**PROGETTO DI AMPLIAMENTO DI ATTIVITA' ESTRATTIVA
PER LA CAVA DI GESSO DI MONTE TONDO
(Ai sensi della L.R. 18 luglio 1991, n. 17)
(Disciplina delle attività estrattive)**

**INTEGRAZIONI
RICHIESTE DALL'AMMINISTRAZIONE PROVINCIALE DI RAVENNA
CON COMUNICAZIONE N.64989/2004**

SETTEMBRE 2004

Oggetto: PROCEDURA DI VALUTAZIONE D'IMPATTO AMBIENTALE (VIA) PER UN PROGETTO DI AMPLIAMENTO DI ATTIVITÀ ESTRATTIVA "CAVA MONTE TONDO" NEI COMUNI DI CASOLA VALSENIO E RIOLO TERME PRESENTATO DALLA SOCIETÀ BPB DAVILLIA SRL, IN CONFORMITÀ ALL'ART. 14 DELLA LEGGE REGIONALE N. 9/1999, MODIFICATA CON L.R. N. 35/2000 – RICHIESTA D'INTEGRAZIONI E COMUNICAZIONE OSSERVAZIONI.

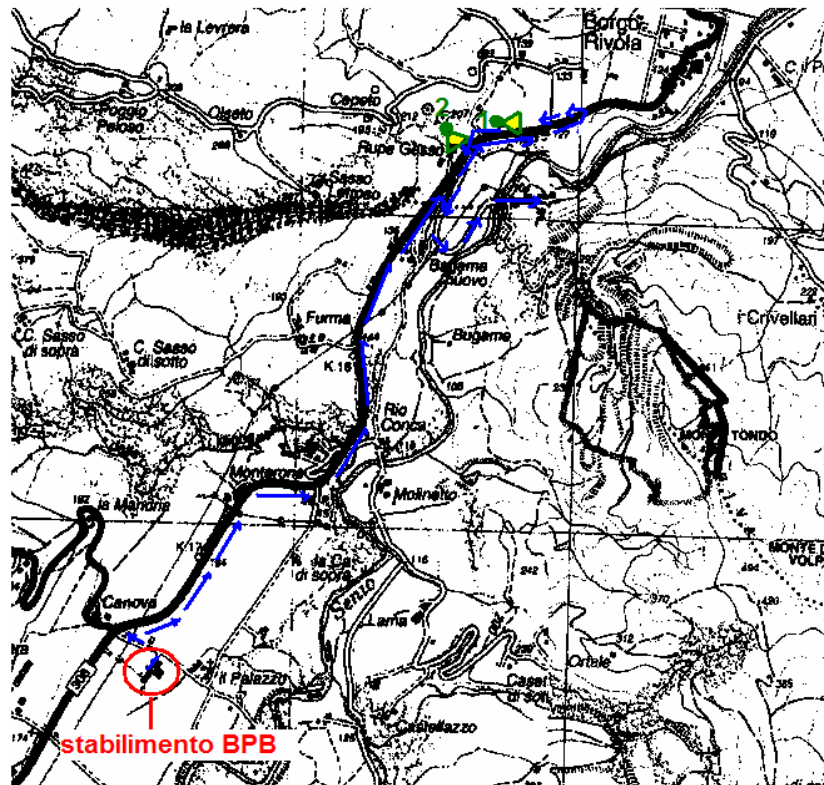
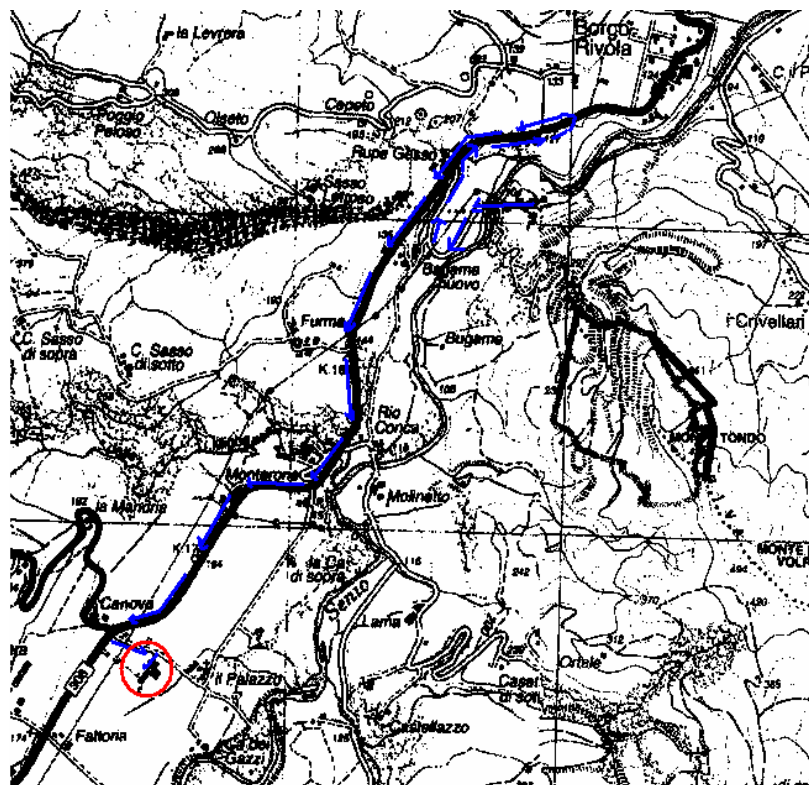
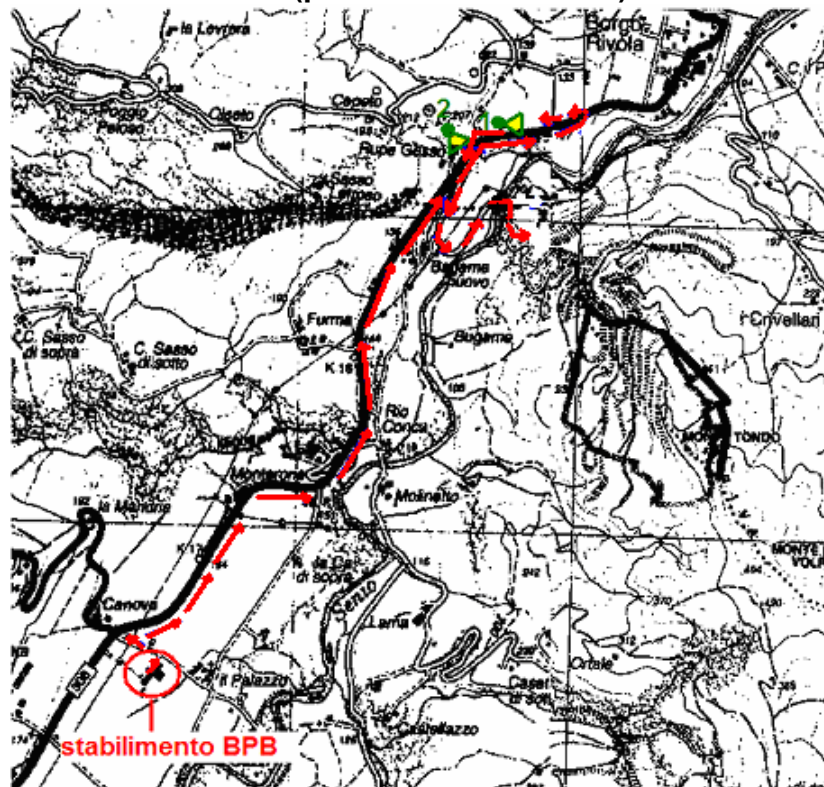
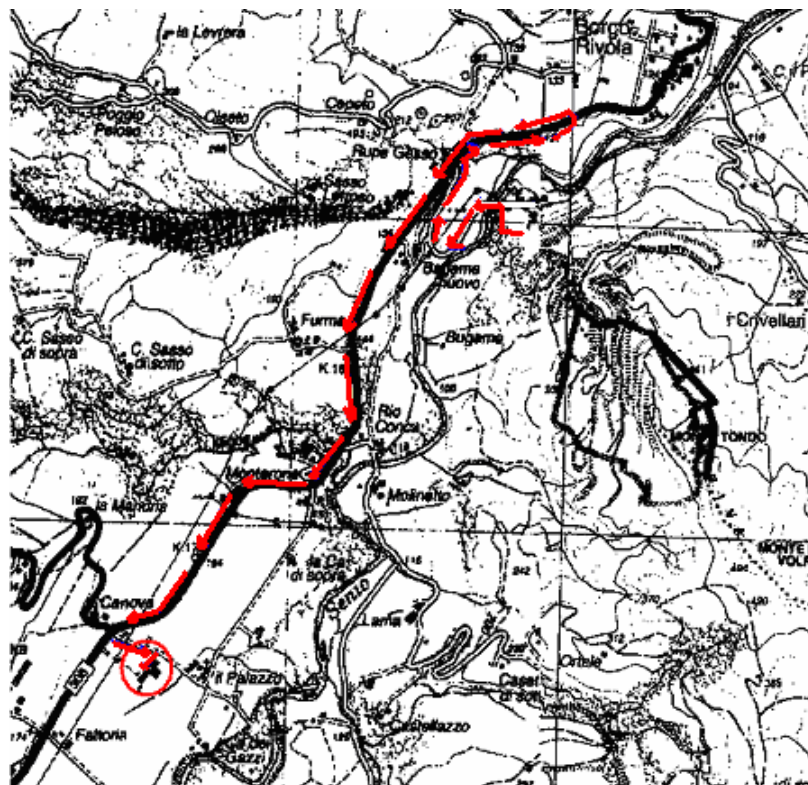
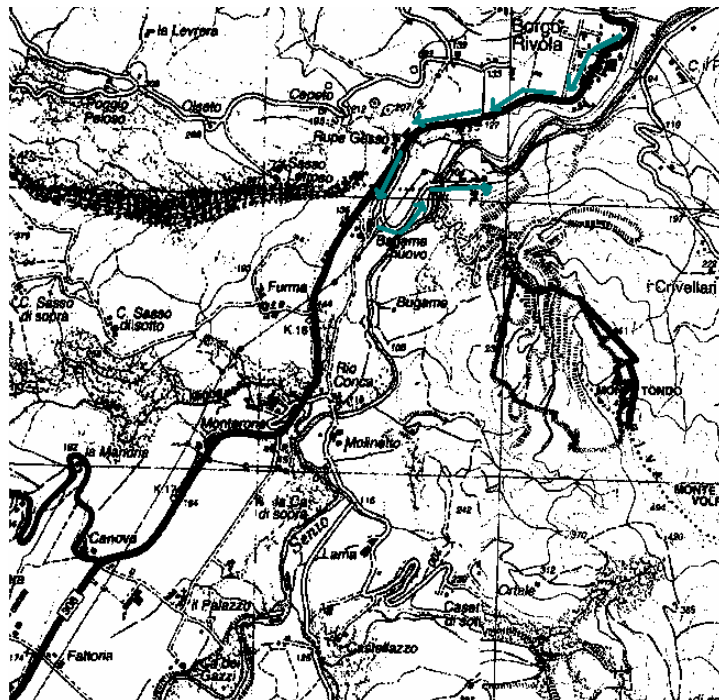
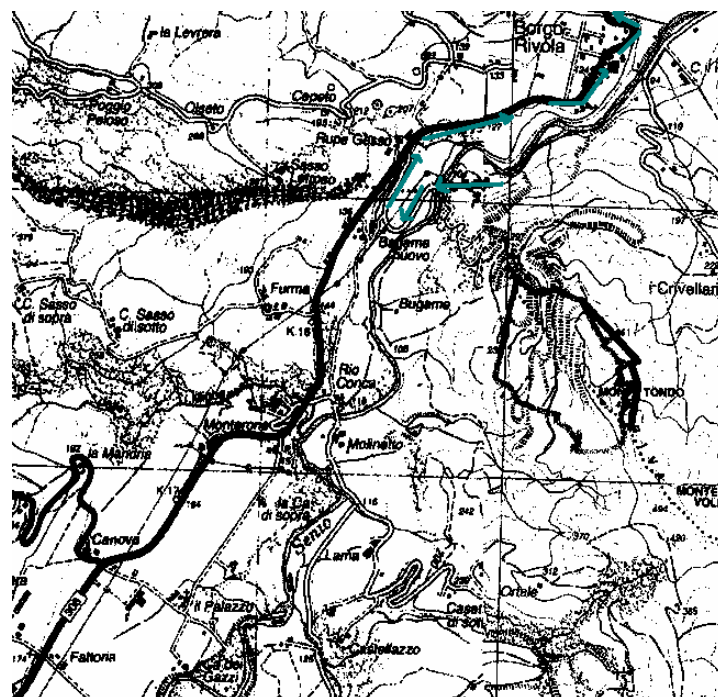
- 3) Le valutazioni sulla viabilità devono contenere (ad integrazione della cartografia B.2.24) una carta della viabilità esterna ed interna che evidenzia con chiarezza i percorsi utilizzati, le direzioni di flusso ed i relativi volumi di traffico stimati (suddivisi tra andata e ritorno);

Volumi di traffico stimati (a/r)

media n°420 carichi/mese, nei giorni compresi tra lunedì e venerdì (20 viaggi a/r giornalieri). In Figure 2 e 3 percorso *in blu*.

media n°155 carichi/mese, nei giorni compresi tra lunedì e venerdì (7-8 viaggi a/r giornalieri). In Figure 6 e 7 percorso *in rosso*

media n°620 carichi/mese, nei giorni compresi tra lunedì e venerdì (30 viaggi a/r giornalieri), distribuiti tra unità produttive regionali (site nelle province di PC, BO, RA, FO, RN) ed extra-regionali (nelle province di CU, MC, BG, VI, PD, FI, PG, TV). In Figura 8 e 9 percorso *in verde*.

Figura 10: Rete di scolo acque superficiali fino al Torrente Senio

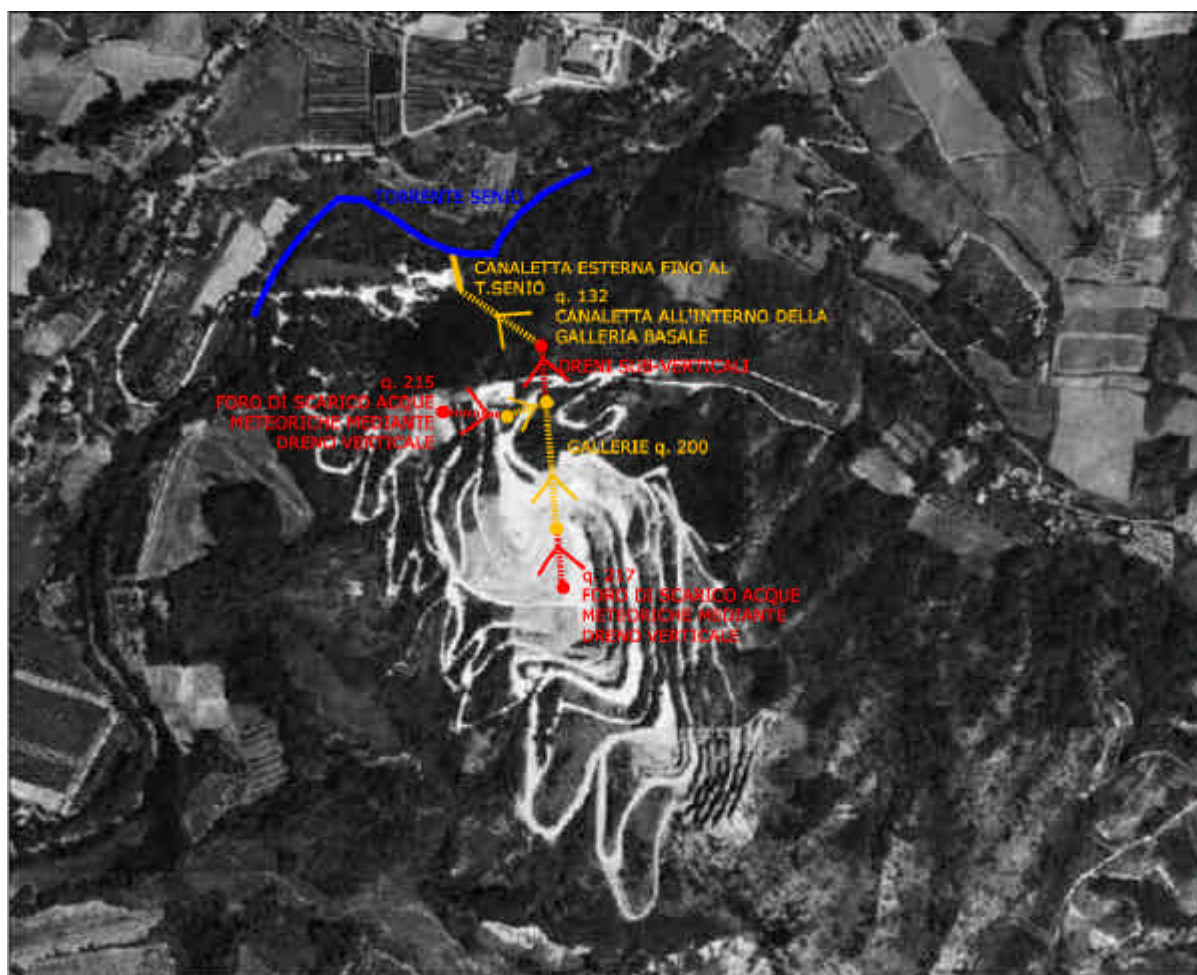
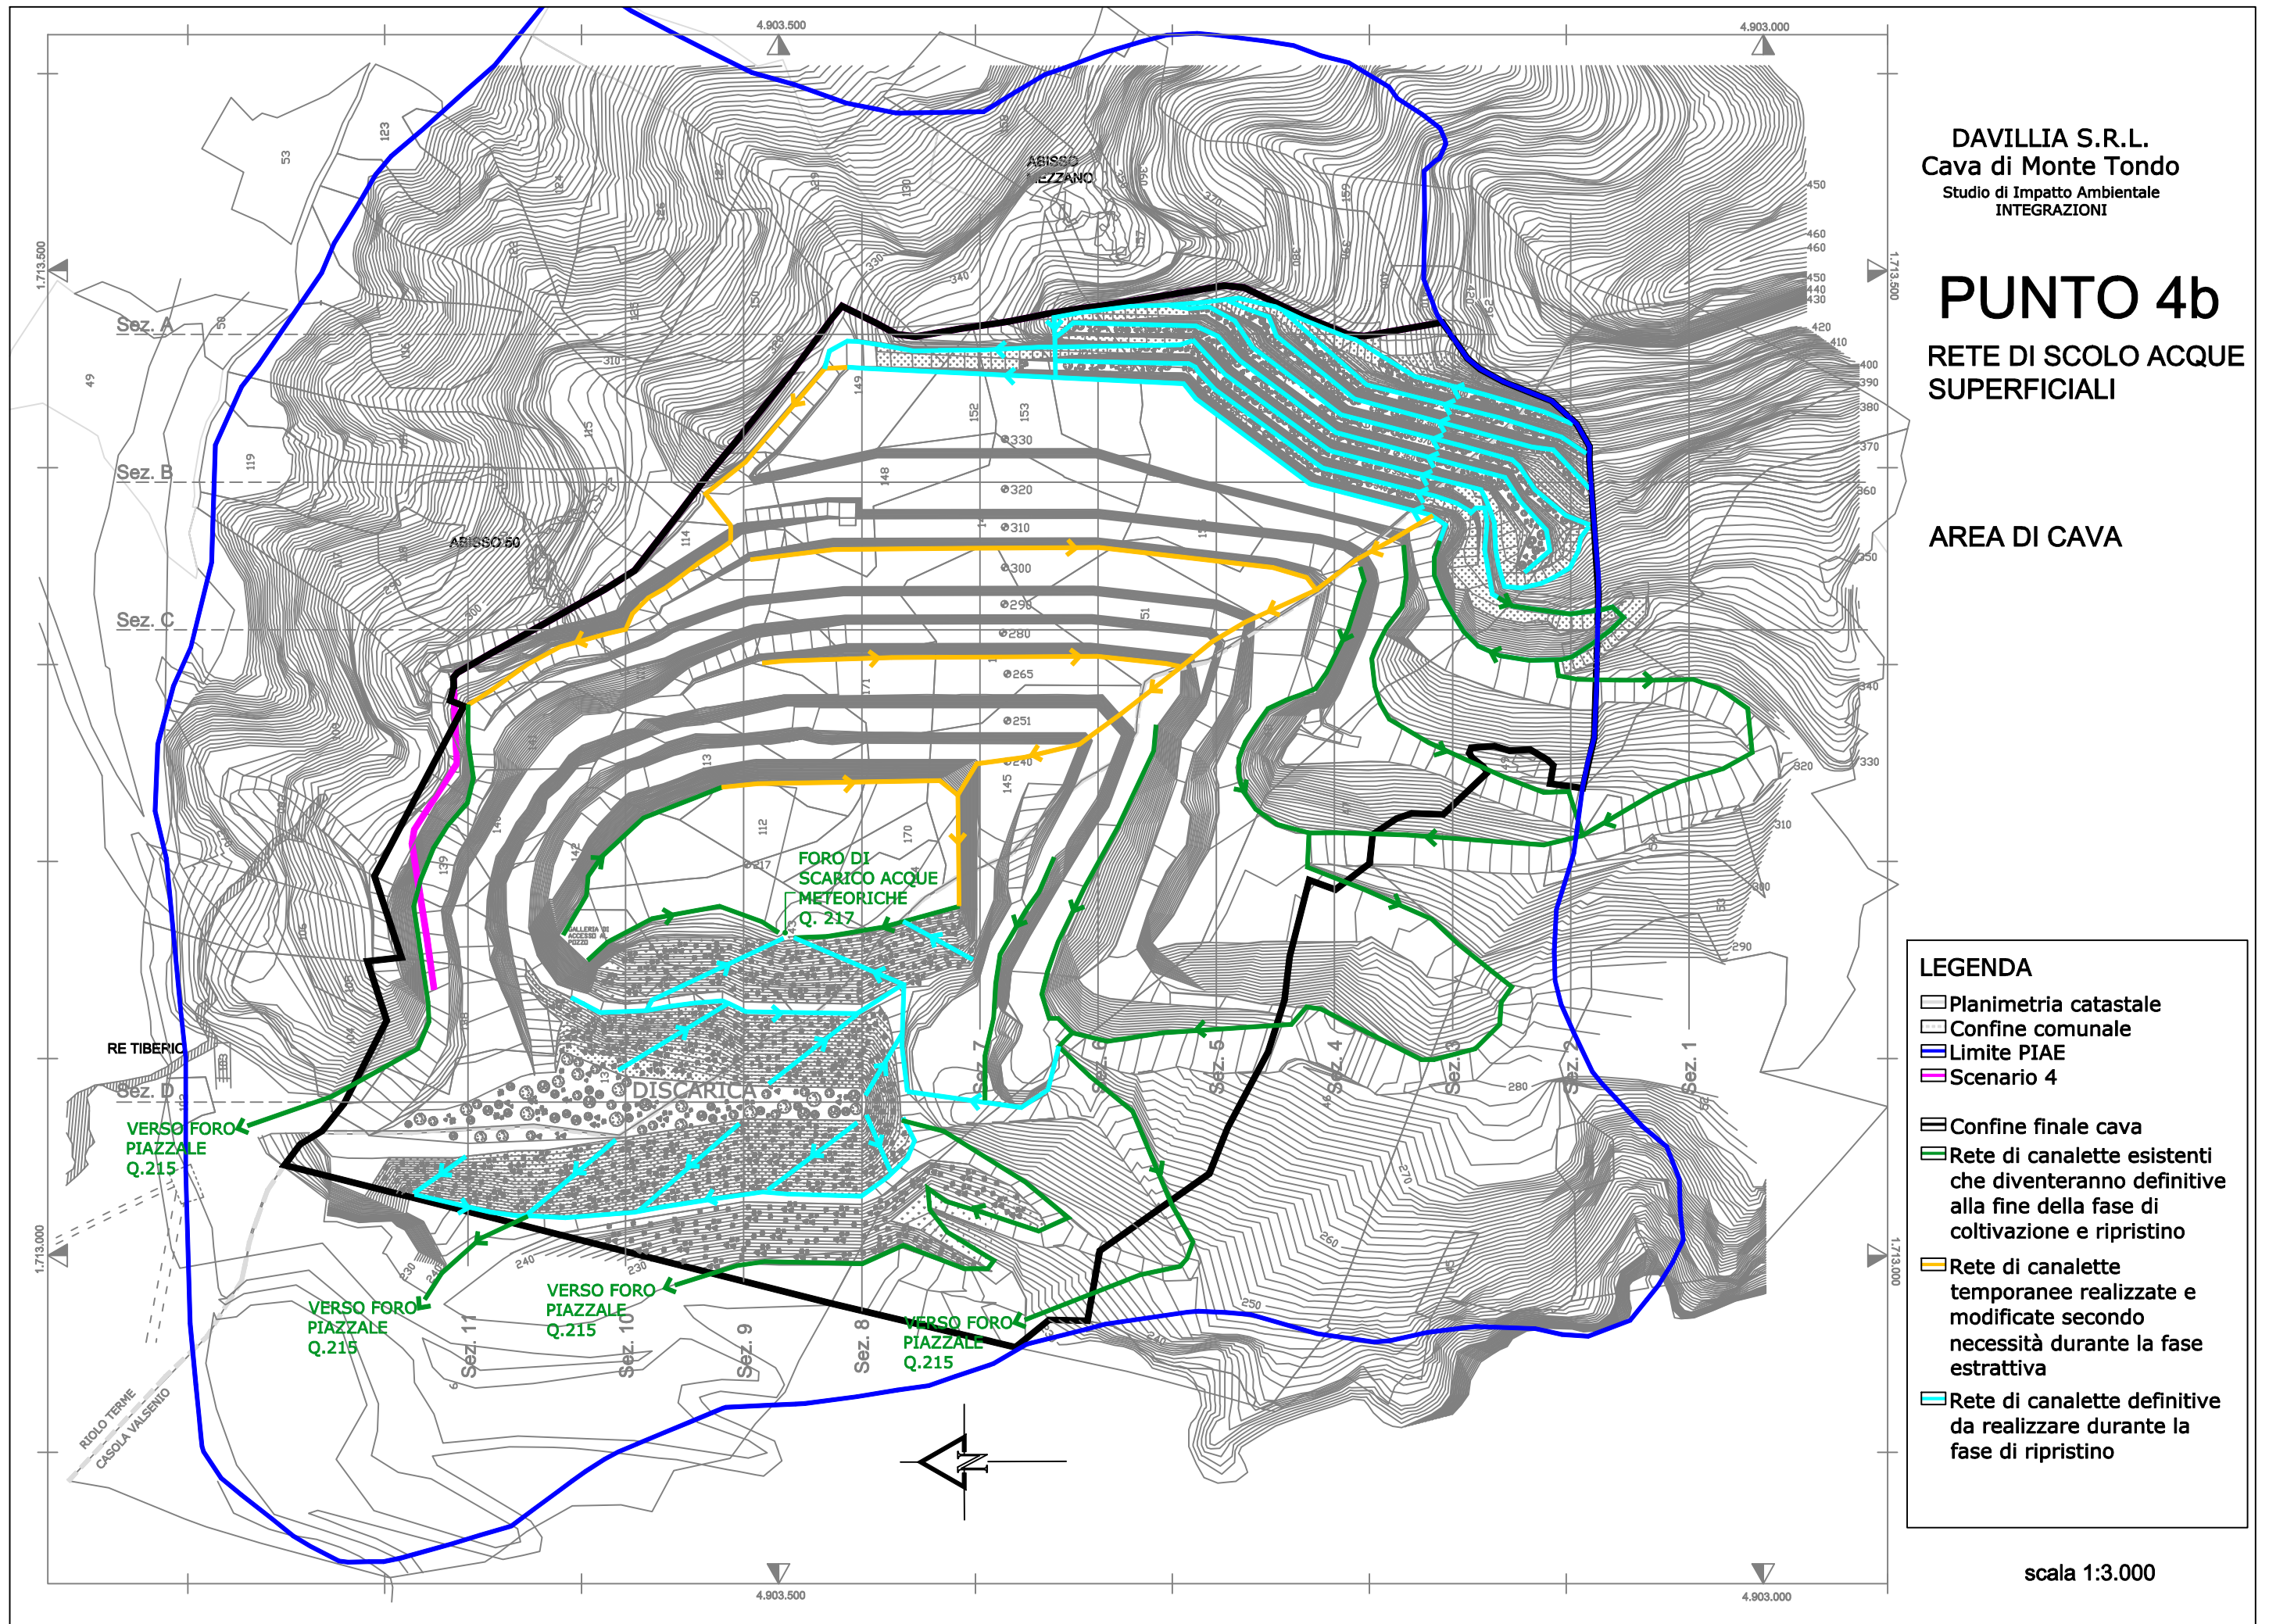
- b. presentare la planimetria delle reti di scolo delle acque superficiali durante l'attività di estrazione, durante l'attività di recupero e post-operam, con particolare riferimento al dilavamento dei piazzali ed alle aree di lavoro;

- 2) Relativamente al punto 4b si richiede lo sviluppo planimetrico delle reti scolanti nell'area di cava e per tutto il periodo di tempo che comprende l'attività di estrazione, l'attività di recupero e la situazione finale proposte nell'attuale progetto;

L'area è dotata di due fori di scarico, uno nel piazzale a quota 217, l'altro nel piazzale a quota 215, che, attraverso dreni verticali convogliano le acque meteoriche alla galleria a quota 200. da qui ripartono dei dreni e delle canalizzazioni che permettono all'acqua di raggiungere la galleria basale d'ingresso a quota 132. Lungo tale galleria una canaletta laterale convoglia le acque all'esterno finchè un canale all'aperto le adduce al Torrente Senio (figura 10).

La rete di canalizzazioni interne alla cava è realizzata con canalette scavate nel terreno e in parte con canalette di metallo. L'intera rete di canalizzazioni dell'area di cava adduce le acque verso i due fori citati. La tavola successiva mostra la canalizzazione alla fine della coltivazione del prossimo quinquennio.
